三菱ホイス セールスとサービス

No. 855-0250

CPU基板(200V級 7.5t, 10t 横行インバータ、TIB-2.2(S) 以上用)

変更のお知らせ

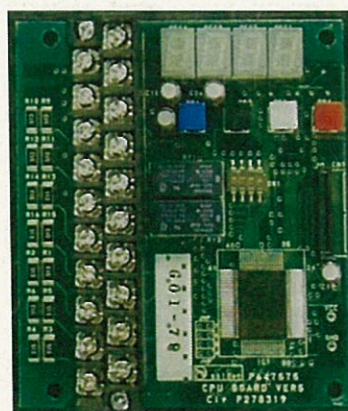
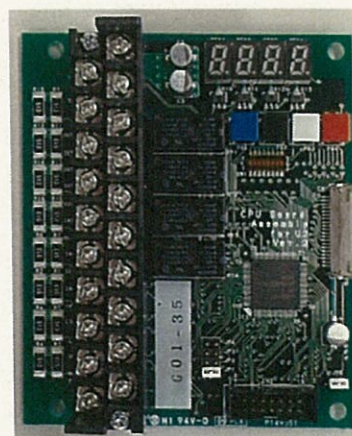
5. 変更点及び注意点

- 外部出力信号選択機能を標準搭載
 - 10Hz以下の周波数について0.1Hz毎の設定が可能になりました。
 - 正弦波率を向上させ、低騒音化を実現しました。
 - 追加機能の詳細及び設定については、本書2ページ、及び取扱説明書を参照ください。
- ※標準ソフトウェア品のみの変更となります。特殊ソフトウェアについては別途お問い合わせ下さい。

機種選択スイッチ
(左図はTIB2.2kWの例)

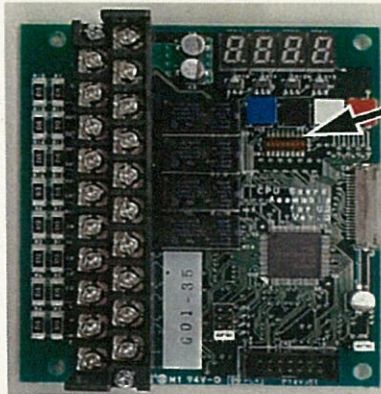
基板交換時は機種選択スイッチの設定が必要です。電源遮断かつLED表示が消灯していることを確認し、下表に従い機種選択スイッチを設定して下さい。
